Sujet: [INTERNET] Enquête publique projet éolien Bersac-sur-Rivalier

Messieurs les commissaires enquêteurs,

Figure 17 : Carte des captages AEP à proximité de l'aire d'étude immédiate leurs périmètres de protection

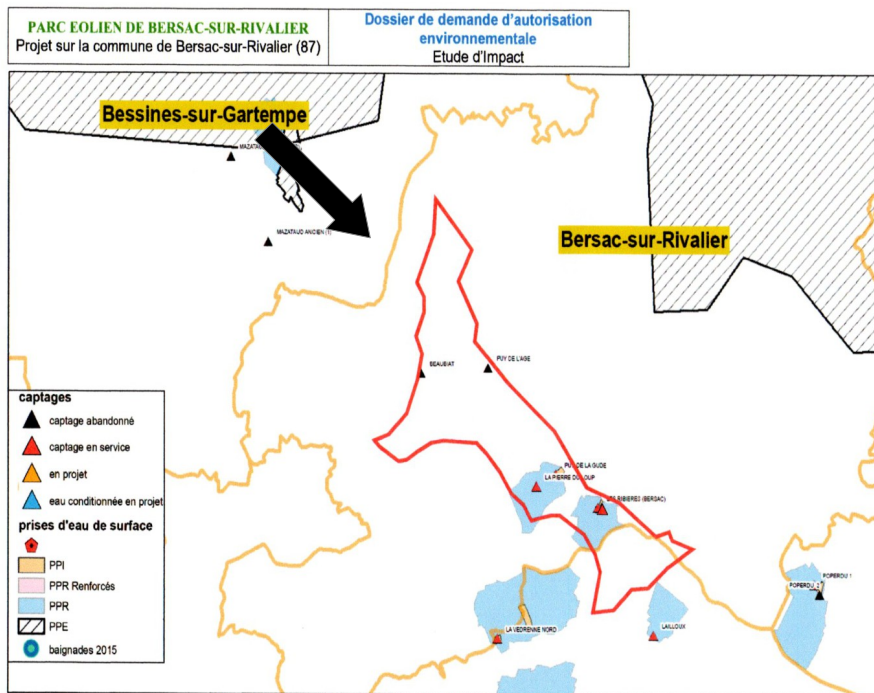
Toujours concernant la problématique de l'eau, le dossier fait apparaître la présence de plusieurs captages d'eau potable dans la zone d'étude immédiate :

Or, sur la carte localisant les éoliennes vis-à-vis de ces captages, la zone d'étude n'est pas localisée de façon similaire que sur la carte précédente :

Le promoteur peut-il expliquer cette erreur ?

De plus, l'échelle choisie conduit à une localisation approximative des éoliennes.

Le promoteur peut-il fournir une carte sans erreur et à une échelle permettant la localisation exacte des éoliennes et des captages d'eau potable ?
